改善箇所説明図②

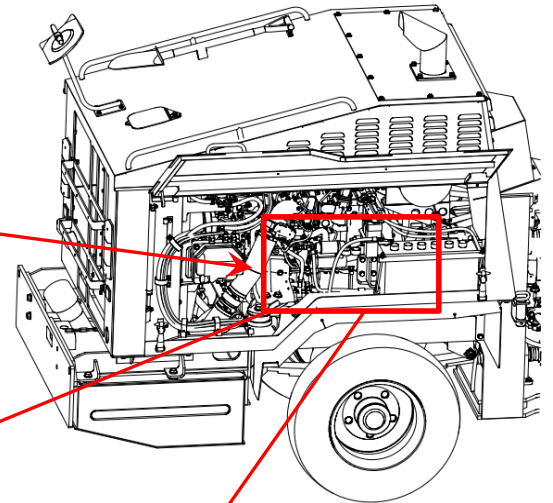
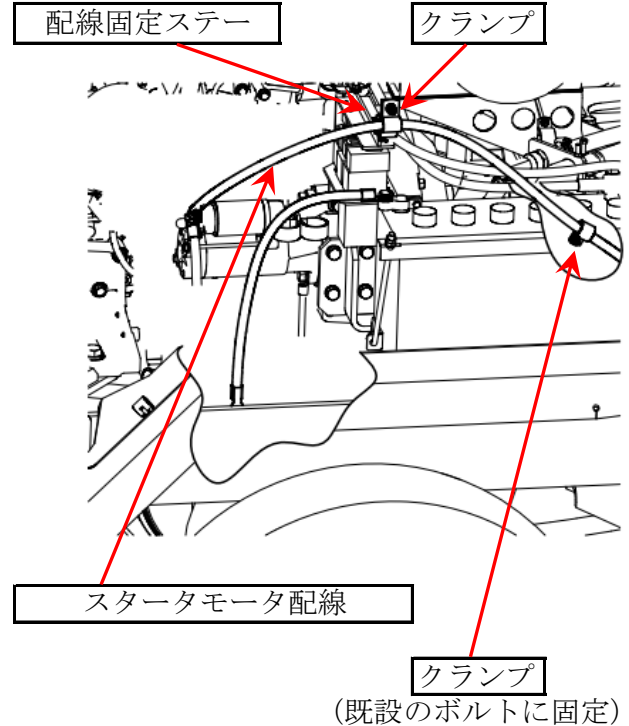
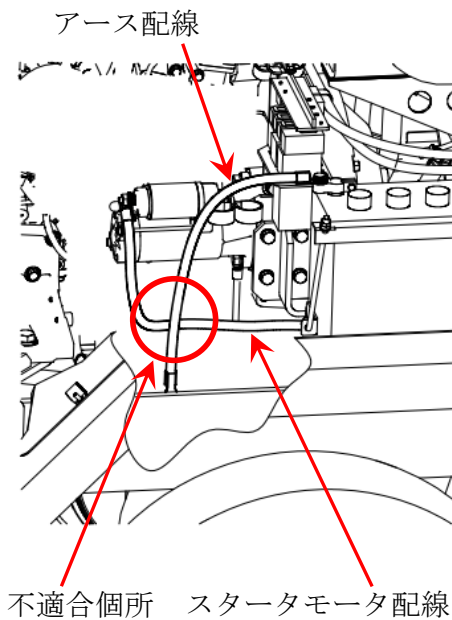
基準不適合箇所

ロータリ除雪車の電気配線において、配線の取回し指示が不適切なため、スタータモータ配線と、アース配線が接触し、走行振動により被覆が損傷するおそれがある。そのため、損傷部でショートが発生、焼損し、最悪の場合火災に至るおそれがある。

全車両、スタータモータ配線を交換、配線固定ステーを追加し、当該配線をクランプで固定する。
 なお、アース電気配線を点検し、損傷している場合は新品に交換する。

注： は、追加部品を示す。
